Rapport de la commission N° 49 chargée de l'examen du Préavis N° 2024/ 28 - Noeud Marc-Dufour de la voie verte d'agglomération et du chemin de Villard Ouest en zone de rencontre Levée de deux oppositions

Concerne : Avenue Marc-Dufour, projet de traversée de la voie verte
Audit de sécurité (RSA) - Monitoring

Audit de sécurité routière (RSA)

Projet : Avenue Marc-Dufour, traversée de la voie verte

Illustration 2 - extrait plan de situation, gêne potentielle arbres

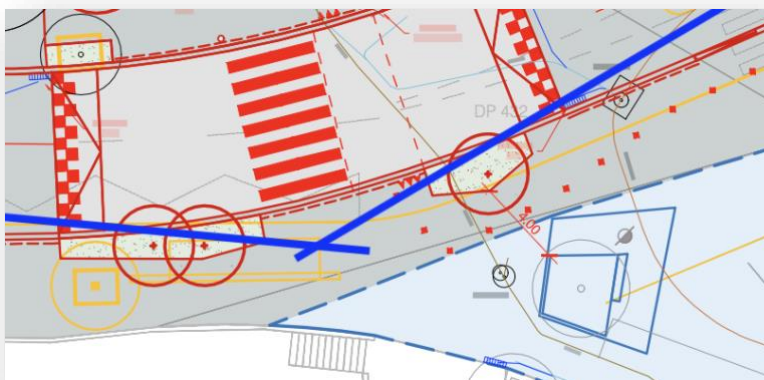
L'arbre et la zone de verdure projetés au Sud-est de l'avenue principale (au-dessus la placette côté Fontenay) se situe à la limite du cône des visibilité sur le trottoir pouvant masquer les visibilité de la mobilité active souhaitant traverser (en approche).

Il en est de même pour les deux arbres projetés au droit du bâtiment n° 19 (parcelle 4563, à gauche sur l'illustration 2). Cet îlot de verdure projeté se situe à proximité du passage pour piéton et peut gêner la visibilité des piétons en approche de la traversée piétonne. Il conviendra d'éviter d'avoir des plantations supérieures à 60 cm et dans la mesure du possible, décaler l'arbre de 50 cm plus en retrait du bord de chaussée. Il faudra également être attentif au fait que la densification de la végétation ne doit en aucun cas péjorer les visibilité. Par conséquent, il faudra assurer un entretien régulier. De même, une attention particulière sera prise par rapport au choix des espèces, de manière que celles-ci ne gênent pas l'éclairage public. Ceci est particulièrement important dans les zones de traversée piétonne.
